**Servizio Tecnico**

**Area Informazione e reporting Ambientale**

Oggetto: VVAS-2021 06. Comune di Trevignano Romano (RM). Procedura di Verifica di assoggettabilità a VAS, art.12 del D.Lgs. n.152/2006, relativa alla “Variante urbanistica ex art.8 del D.P.R. n.160/2010 per progetto di una casa di riposo per anziani”.

Fig. 5 – Rete fognaria Agglomerato Urbano Trevignano Romano

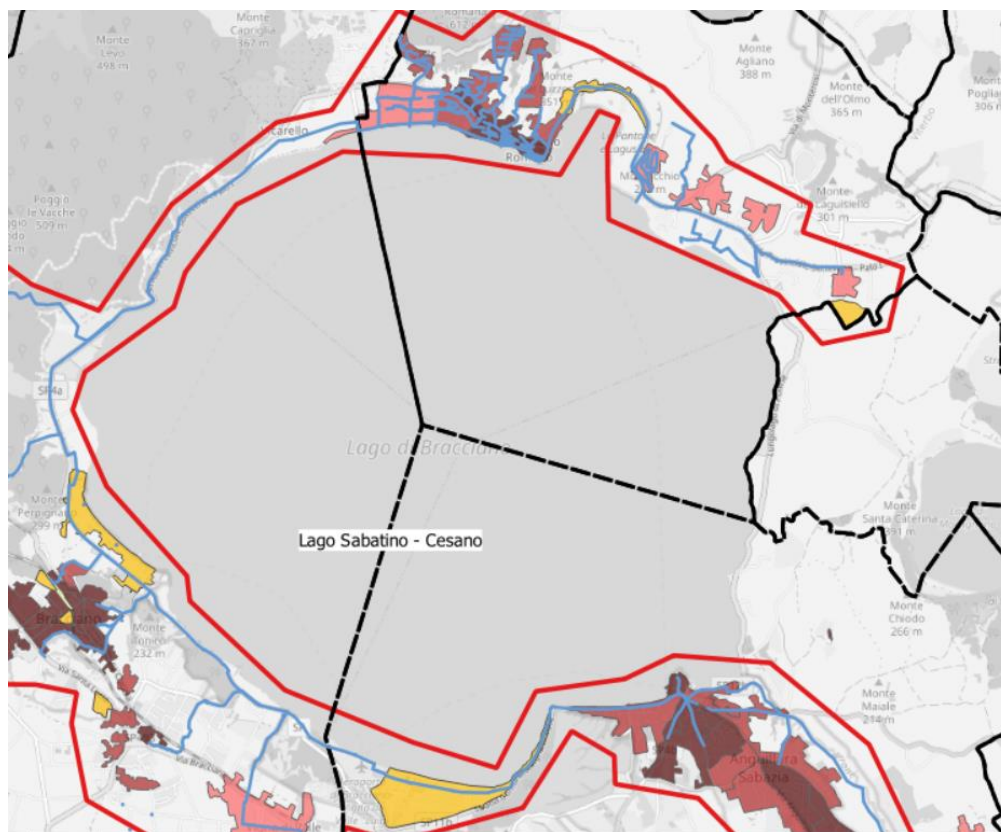
Considerato che dalle cartografie a disposizione di Arpalazio, illustrate di seguito in figura, si rileva che l’area in esame recapita nell’impianto di depurazione Cobis situato a sud della città di Sora in località “Tofaro” che serve circa 34.000 AETU, con una capacità di trattamento pari a 71.500 A.E.,

Gli interventi edili previsti dal piano in esame dovranno rispettare quanto previsto dalla L.R. 27 maggio 2008, n. 6. Per le finalità di risparmio idrico inoltre si evidenziano gli adempimenti in materia previsti dalla normativa vigente (art.146 del d.lgs.152 2006 s.m.i.).
